Autorité environnementale

Avis délibéré de l'Autorité environnementale sur le contournement ferroviaire des sites industriels de Donges et la mise en compatibilité du plan local d'urbanisme de Donges avec ce projet (44)

n°Ae : 2017-08

Figure 4 : carte d'aléa des effets thermiques du PPRT. Source : pièce D, tome 2.1

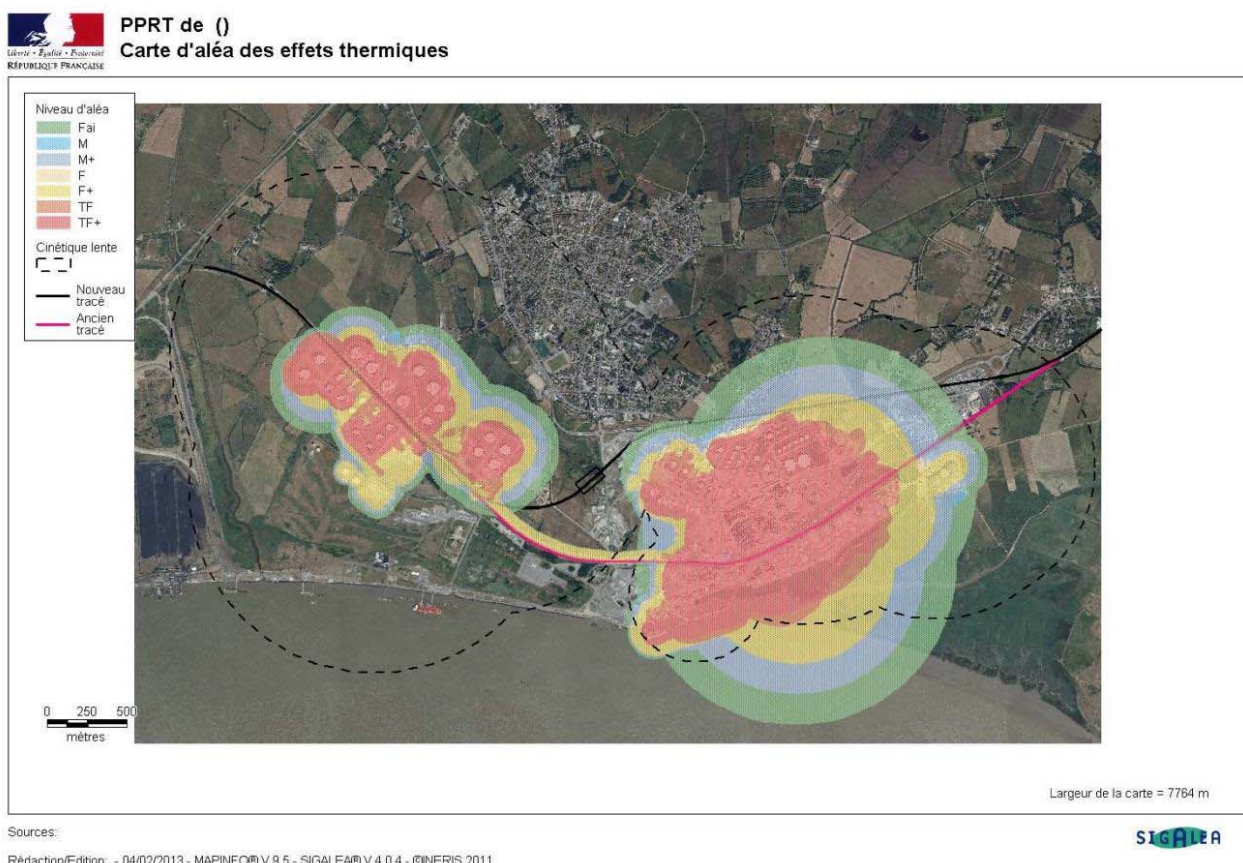
⁴⁴ Il est cependant à noter que ce tableau, tout comme certains des chiffres et figures présentés par le maître d'ouvrage dans l'étude d'impact (dont la carte reprise en figure 3 de cet avis), concernent la variante "Sud", non retenue. La variante "Nord", finalement choisie, place la voie ferrée légèrement plus au nord que la variante "Sud". Il est donc vraisemblable que les linéaires exposés en situation projet soient inférieurs à ceux présentés.
